# Avis de l'hydrogéologue agréé en matière d'Hygiène Publique par le Ministère chargé de la Santé

**Le projet de Parc Photovoltaïque de LA BRUGUIERE  
(lieu-dit « les bois d'en bas ») dans le périmètre de  
protection éloignée du captage de la Fontaine d'Eure.  
(GARD)**

13 septembre 2022

Carte 12 : Position des fosses pour choix de l'injection du traceur

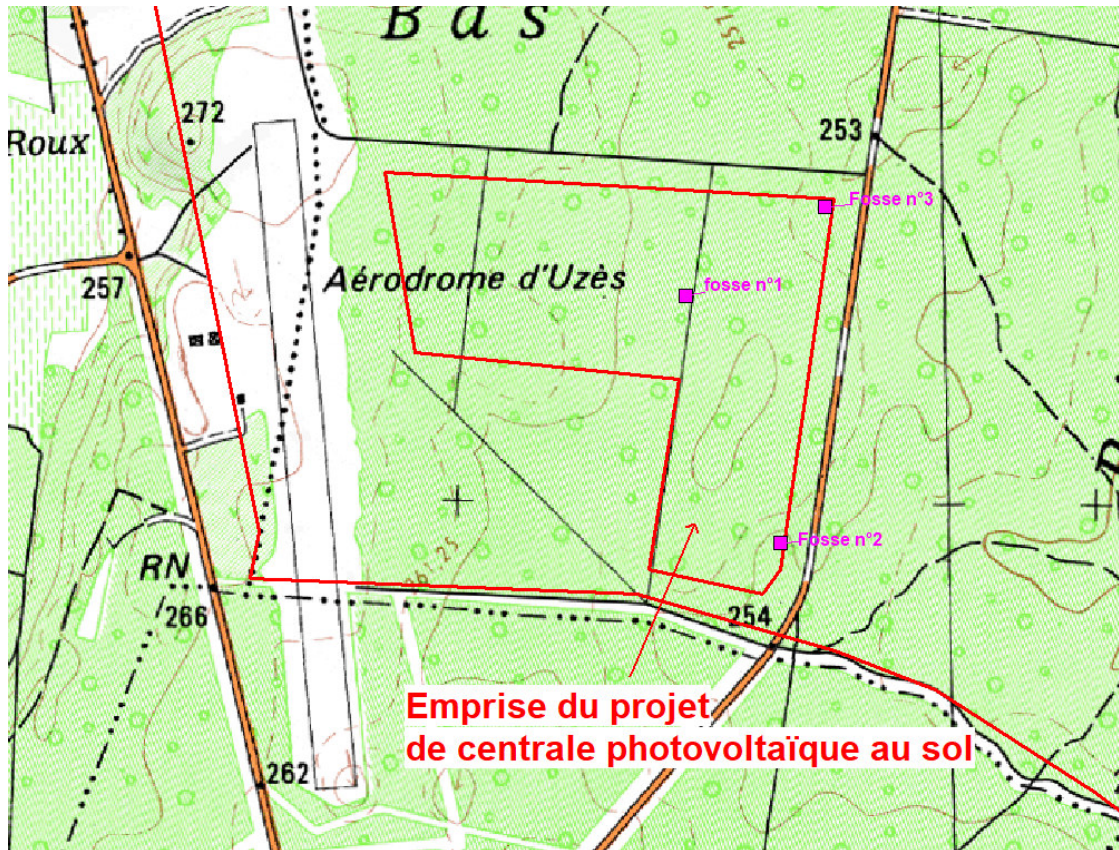
La visite de terrain n'a pas permis de détecter de pertes ou avens sur le site, on réalisera donc trois fosses à l'aide d'une pelleuse puissante (godet de 80 cm minimum, fosse de 1 m sur 3 m et de profondeur d'au moins 30 cm) afin de choisir le meilleur site pour l'infiltration des eaux et l'injection du traceur.

Trois sites sont proposés sur la carte jointe (cf. carte 12). On injectera 1 à 2 m<sup>3</sup> d'eau afin d'estimer les conditions d'infiltration et le choix de la fosse retenue.

Une fois la fosse retenue, on attend le début du cycle hydrologique ou les hautes eaux afin de réaliser l'injection. Au préalable, on infiltrera au moins 10 m<sup>3</sup> d'eau avant l'injection puis 10 m<sup>3</sup> pour pousser le colorant.

Pour le traçage, on utilisera de la fluorescéine (7.5 kg environ) et on surveillera les eaux de la Fontaine d'Eure et les forages du champ captant de la Fontaine d'Eure à partir d'un fluorimètre et d'un préleveur automatique. La surveillance sera effectuée sur au moins 2 mois. On effectuera des prélèvements manuels au niveau du captage de la vieille église et au niveau du cours d'eau de la Veyre à la sortie des gorges (au niveau de Gajan).
